Добавление 48: Правила № 49

Пересмотр 5 – Поправка 2

Дополнение 5 к поправкам серии 05 – Дата вступления в силу: 26 июля 2012 года

Единообразные предписания, касающиеся подлежащих принятию мер по ограничению выбросов загрязняющих газообразных веществ и взвешенных частиц из двигателей с воспламенением от сжатия, предназначенных для использования на транспортных средствах, а также выбросов загрязняющих газообразных веществ из двигателей с принудительным зажиганием, работающих на природном газе или сжиженном нефтяном газе и предназначенных для использования на транспортных средствах

"Рис. 4А

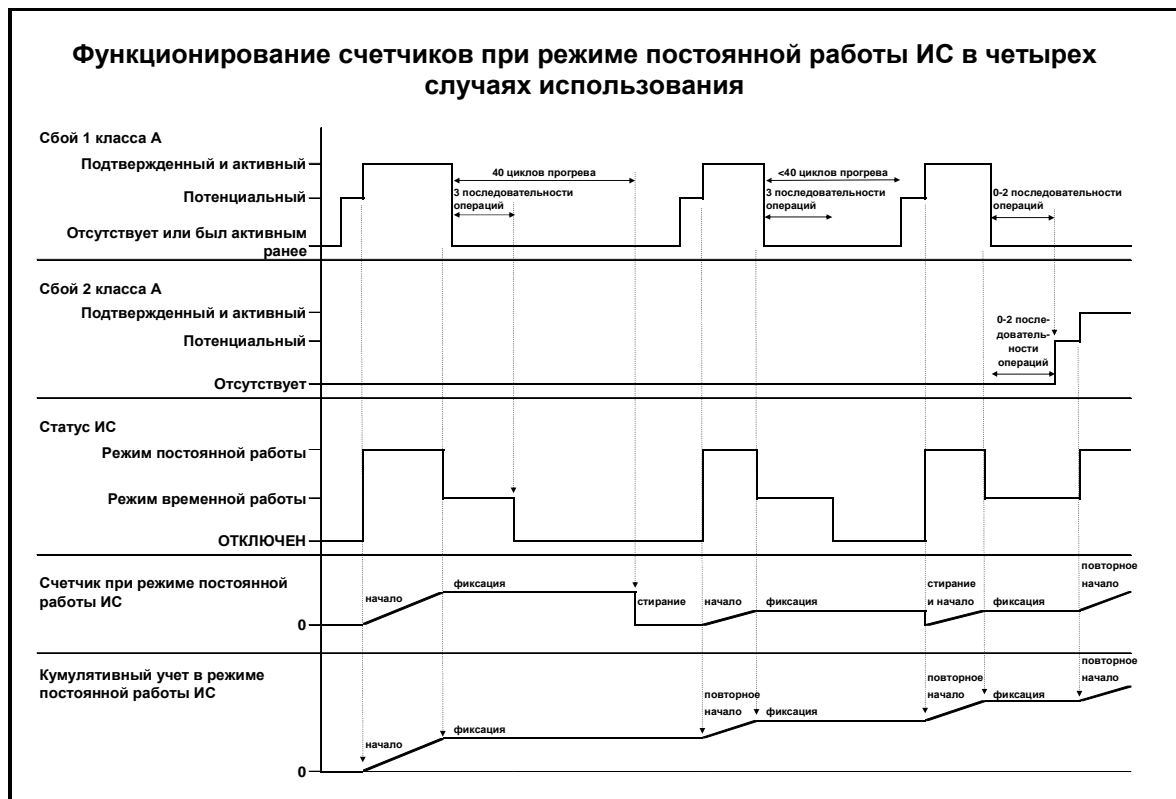
Присвоить рис. 4 новый номер 4А и изменить его следующим образом:

Сбой класса А: активация ИС и счетчиков ИС

Примечание: Подробный порядок отключения непрерывно работающего ИС показан на рис. 4В ниже для конкретного случая, когда предусмотрена регистрация потенциальных сбоев".

"Рис. 4В

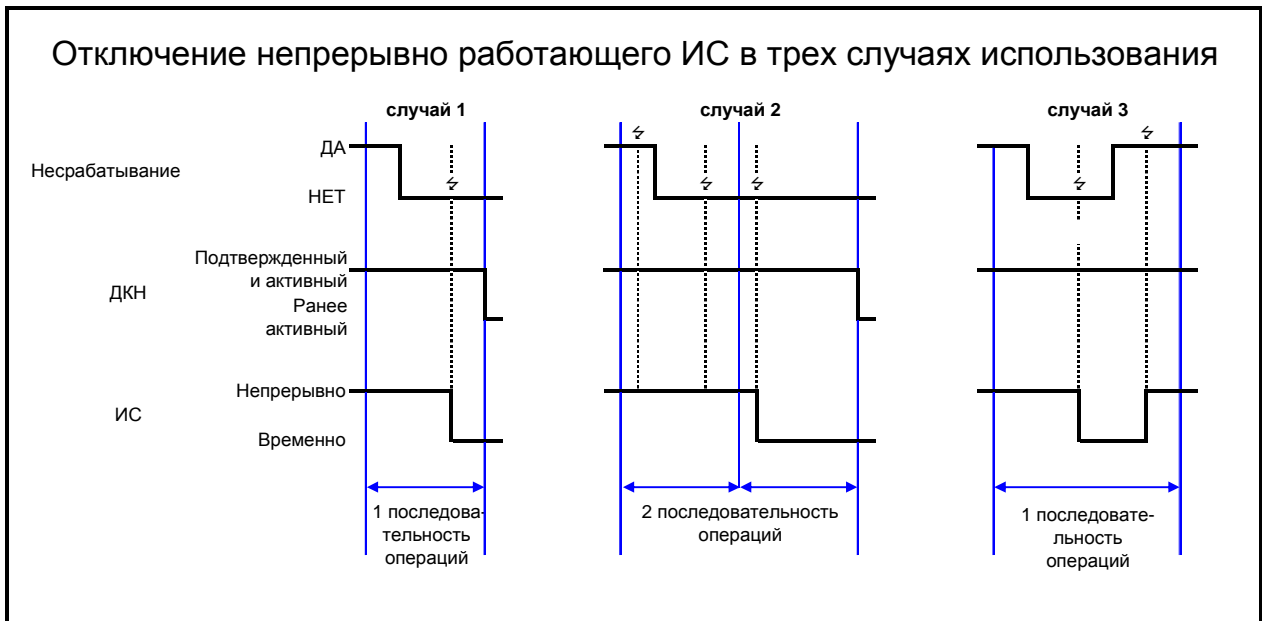
Включить новый рис. 4В следующего содержания:

Принципиальная схема отключения непрерывно работающего ИС

- ⚡ означает точку, с которой начинается мониторинг соответствующего сбоя.
- М означает последовательность операций, в ходе которой контрольно-измерительное устройство впервые устанавливает, что подтвержденное и активное несрабатывание более не существует.
- случай 1 означает случай, когда контрольно-измерительное устройство не устанавливает наличия несрабатывания в ходе последовательности операций М.
- случай 2 означает случай, когда контрольно-измерительное устройство ранее в ходе последовательности операций М установило наличие сбоя.
- случай 3 означает случай, когда контрольно-измерительное устройство в ходе последовательности операций М обнаруживает наличие сбоя, установив перед этим его отсутствие".
